Gjúkabryggja 10 Fyrirspurn til skipulagsfulltrúa

Lögð fram fyrirspurn Sedrus ehf., dags. 26. maí 2023, ásamt bréfi, dags. 25. maí 2023, um fyrirkomulag íbúða að Gjúkabryggju 10, samkvæmt uppdr. Archus arkitekta, ódags.

Afstöðumyndir með fyrirspurn

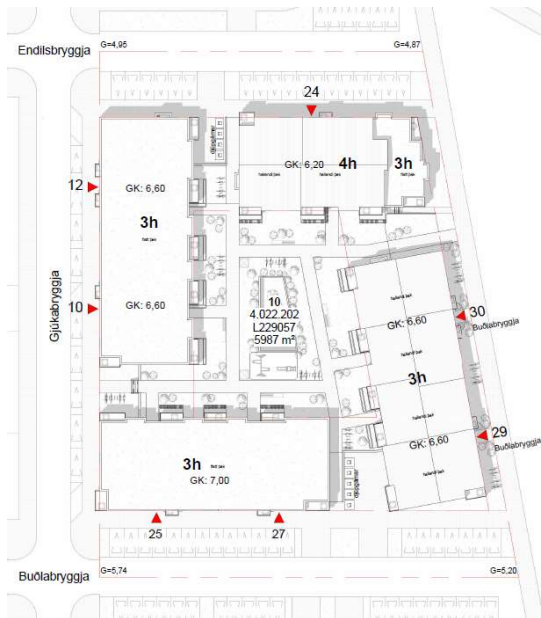
- hæðaskiptingar (nyrst og vestast mörk 3 og 4 hæðar yfirskríðin)
- staðsetningar djúpgáma
- stærð regngarðs (lágmark 430 m²)
- bílastæðafjöldi á íbúð (hámark 1)
- skábraut bílajakllara

Í deiliskipulaginu er gert ráð fyrir 1 bílastæði á íbúð og eru 38 þeirra á yfirborði lóðar (meðfram Buðlabryggju og Beimabryggju). Í fyrirspurn stendur að bílastæðin á yfirborði séu utan lóðar en það er ekki rétt. Þau mega ekki vera sérmerkt en tilheyra lóðinni.

Auk bílastæðanna á yfirborði gerir tillagan ráð fyrir 62 bílastæðum í bílajakllara. Þá eru einnig bílastæði í borgarlandi samsíða Gjúkabryggju. Bílastæðafjöldi telst samræmast deiliskipulagi. Skábraut niður í bílajakllara hefur verið breytt og er nú innbyggð í húskroppinn.

Djúpgámar eru staðsettir á tveimur stöðum á lóðinni, í rofi milli byggingarkroppa. Annað settið inniheldur fimm gáma en hitt fjóra. Reikna má með að bæði sett þurfi að vera fimm gámar en þegar byggingarleyfisumsókn berst verða úrgangslausnir nánar yfirfarnar af skrifstofu umhverfisgæða. Samkvæmt tilmælum frá embætti byggingarfulltrúa ætti fjarlægð djúpgáma frá aðalinngöngum ekki að vera meiri en 45 m göngufjarlægð en þau skilyrði virðast uppfyllt í tillögunni.

Sýna þarf beygjuradíus/aksturspláss losunarbíls á málsettum uppdrætti eða minnisblaði þannig að skýrt sé að hann hafi pláss til þess að athafna sig, snúa við o.þ.h.

Einnig skal gefa upp hvaða stigagangar tilheyra hvaða setti og hver samanlagður íbúðafjöldi er fyrir hvern stigagang (og þar með hver nákvæmur íbúðafjöldi er á hvort sett).
Bent er á leiðbeiningarnar *Hönnunarviðmið um úrgangslausnir við íbúðarhúsnæði í Reykjavík*.

Gera skal nánar grein fyrir úrgangslausnum og útfærslu regngarða á byggingarnefndarstigi, sbr. umsögn.
